REGIONE LIGURIA

Settore Ecosistema Costiero e Acque

Oggetto: **U450.** V457 - Procedimento di Valutazione di Impatto Ambientale ex DGR n. 7/2024 e art. 17 c. 4bis l.r. n. 29/2017, relativo al progetto di Impianto eolico costituito da 6 Aerogeneratori denominato 'BRIC SURITE'. In comune di Cairo Montenotte (SV) Proponente: DA1 S.r.l. Avvio Fase Pubblica ex punto 6 Allegato 1 alla DGR 7/2024

Parere.

Figura 1

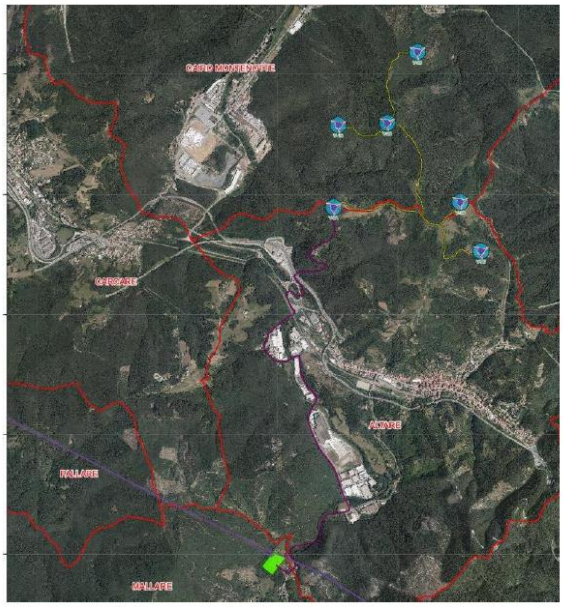
Nelle immagini seguenti sono riportate la localizzazione su ortofoto (tratta dalla documentazione) dell'intervento – *Figura 1* (in azzurro gli aerogeneratori, con linea viola il cavidotto e in verde la futura stazione di elevazione) e in maggior dettaglio in *Figura 2*, e la rappresentazione di dette aree di intervento rispetto ai corpi idrici individuati, in base alla direttiva 2000/60/CE, nel Piano regionale di Tutela delle Acque – PTA ad oggi vigente (aggiornamento di cui alla DCR n. 11/2016) – in *Figura 3.*

Fig. 3 Localizzazione aree di intervento rispetto ai corpi idrici superficiali e sotterranei individuati nel vigente PTA con evidenza delle concessioni di derivazione come da Database regionale alla data del 12/10/2023

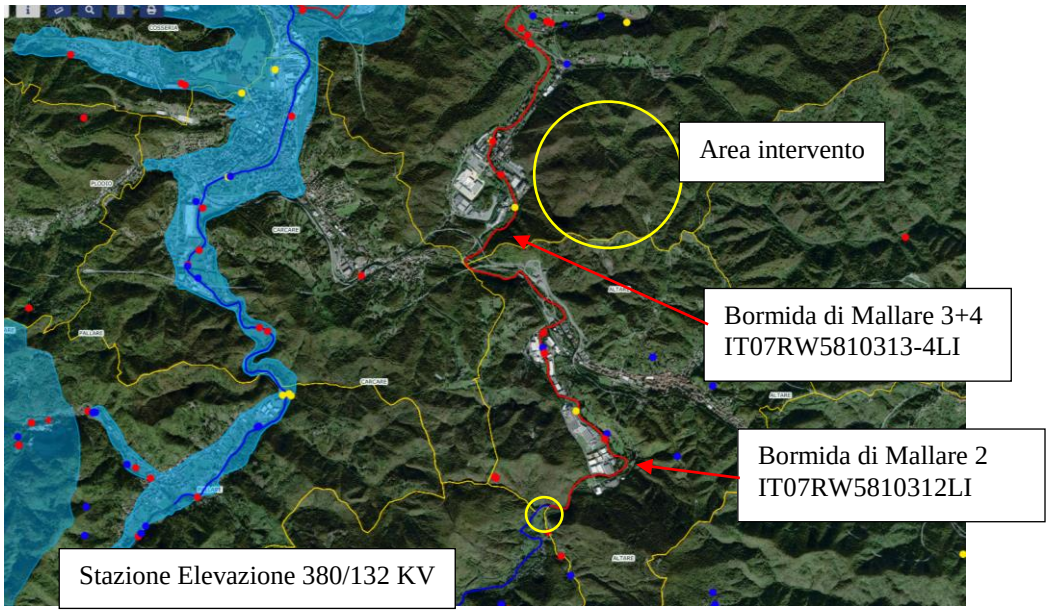
Da tali rappresentazioni si evince che dal punto di vista del PTA le aree di intervento non interessano corpi idrici tipizzati, né superficiali, né sotterranei. Non risultano inoltre, alla data del 12/09/2023, sulla base del database regionale, derivazioni concessionate o in istruttoria nelle zone interessate dal progetto (anch'esse rappresentate in Fig. 3).

Stante quanto sopra rappresentato si ritiene l'intervento non in contrasto con gli obiettivi e le norme del vigente Piano regionale di Tutela delle Acque.
